Rapport de l'Inspection des installations classées

Visite d'inspection du 19/08/2026

PARC EOLIEN DES CHAUMES CARRÉES

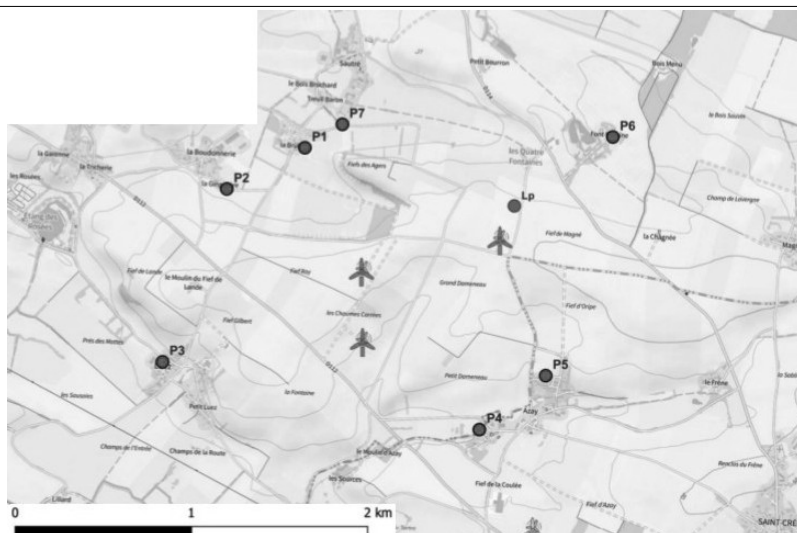
- (déjà noté plus haut) mauvaise visibilité du plan de bridage en cours pendant les mesures, qui est présenté (pages 8, 54 et 55/85) uniquement sous forme de tableaux de paramètres assez abscons, sans correspondance simple avec le plan de bridage SIXENSE ;

- comme noté aux pages 14 à 20/85 du rapport GANTHA, le contrôle a traité les vents du Sud-Ouest mais pas les vents du Nord-Est or ces derniers sont fréquents à Genouillé. Les ZER des hameaux 'Luez' et 'Petit Luez', au Sud-Ouest de l'ICPE, perçoivent théoriquement un impact sonore accru par vents du Nord-Est. Néanmoins, à notre connaissance, la réglementation actuelle ne définit pas de seuil de représentativité des conditions météorologiques observées pendant les mesures. D'autre part, la DREAL et la Préfecture n'ont pas connaissance de plainte formulée contre l'impact sonore du parc éolien ;

- les zones à émergence réglementée où elle a été vérifiée par GANTHA (points sont repérés P1 à P7) sont présentées aux pages 7 et 10/85 de son rapport :

Cette déclaration n'est pas confortée par les observations suivantes, lesquelles suggèrent que le point P6 n'est pas représentatif de l'impact sonore maximal perçu :

→ en façade Nord-Est du parc éolien, présence de deux habitations nettement plus proches du parc éolien que le point P6 étudié (lequel est à 870 m de E3) :

→ en façade Sud du parc éolien, au lieu-dit 'Les Sources' : présence d'un habitat plus proche (environ 730 m du mât de E1) que le point P4 étudié (800 m) :

- transmettre à la DREAL la carte des zones à émergences réglementées présentes à moins de 1 km du parc éolien. Nota : la définition des ZER figure à l'article 2 de l'arrêté ministériel du 26 août 2011 ; il s'agit des cours et abords d'habitations et aussi d'autres secteurs ;
- transmettre à la DREAL une attestation du programmeur des éoliennes (NORDEX) qui prend explicitement en référence le plan de bridage conçu par l'acousticien SIXENSE ;
- compléter le rapport du contrôle de réception acoustique, pour traiter l'impact sonore en façades Nord-Est et Sud avec plus de précision.
